PROGETTISTA		COMMESSA NQ/R23350	CODICE TECNICO -
	LOCALITÀ	ALTO TIRRENO	REL-VDO-E-11034	
	PROGETTO	FSRU Alto Tirreno e Collegamento alla Rete Nazionale Gasdotti	Fg. 1 di 105	Rev. 1

ISTANZA PER IL RILASCIO DELL'AUTORIZZAZIONE ALLA COSTRUZIONE E ALL'ESERCIZIO DELL'OPERA FSRU ALTO TIRRENO E COLLEGAMENTO ALLA RETE NAZIONALE GASDOTTI

RICHIESTA DI INTEGRAZIONI

ISTITUTO SUPERIORE PER LA PROTEZIONE E LA RICERCA AMBIENTALE

Tabella 3.29.1: Punti di Monitoraggio Avifauna

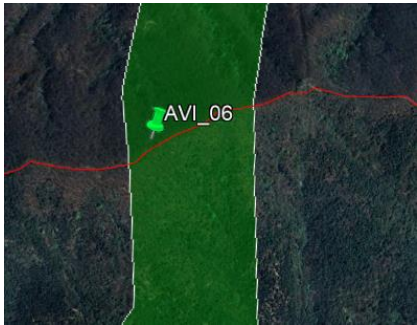
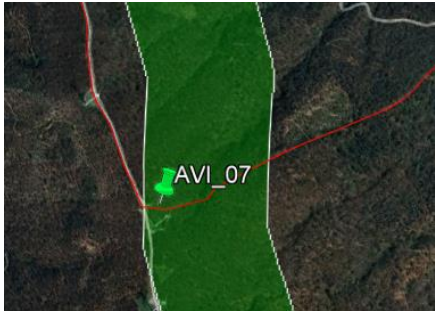
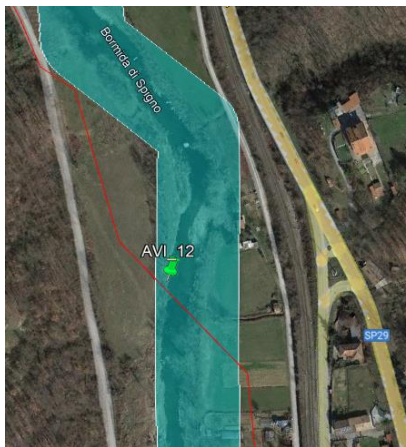
- 2.29** FAUNA E AVIFAUNA: **Proposte di modifica e integrazione del Piano di Monitoraggio Ambientale.** 1. Si richiede di ampliare il numero dei punti previsti per il monitoraggio della fauna includendo i punti di attraversamento del metanodotto dei corsi d'acqua maggiori, i punti di interferenza diretta del cantiere con le core areas individuate nella Rete ecologica Regionale, nonché ulteriori punti di monitoraggio volti alla valutazione di eventuali impatti diretti dell'opera sull'Area protetta di interesse provinciale "Oasi Rocchetta Cairo" o indiretti sulla ZSC IT1321205 "Rocchetta Cairo" e sull'Oasi naturalistica Rio Solcasso (comune di Quiliano), e alla identificazione e messa in atto tempestiva di opportune misure di mitigazione.

Il monitoraggio della componente ornitica è stato integrato secondo le richieste. Nello specifico sono stati previsti 14 punti di monitoraggio dislocati lungo tutto il tracciato di progetto in corrispondenza di Aree naturali protette, elementi della rete ecologica regionale, corridoi fluviali, formazioni boschive e altre formazioni naturali e seminaturali (si veda anche il Piano di Monitoraggio Ambientale Doc. No. REL-AMB-E-00006_r2). Si precisa che la localizzazione esatta presso il quale eseguire transetti e punti di ascolto dovrà essere analizzata nella prima campagna in AO, tenendo in considerazione le caratteristiche ambientali del sito oltre che all'accessibilità dello stesso. Si riporta in seguito una tabella riepilogativa dei punti e relativa localizzazione di dettaglio.
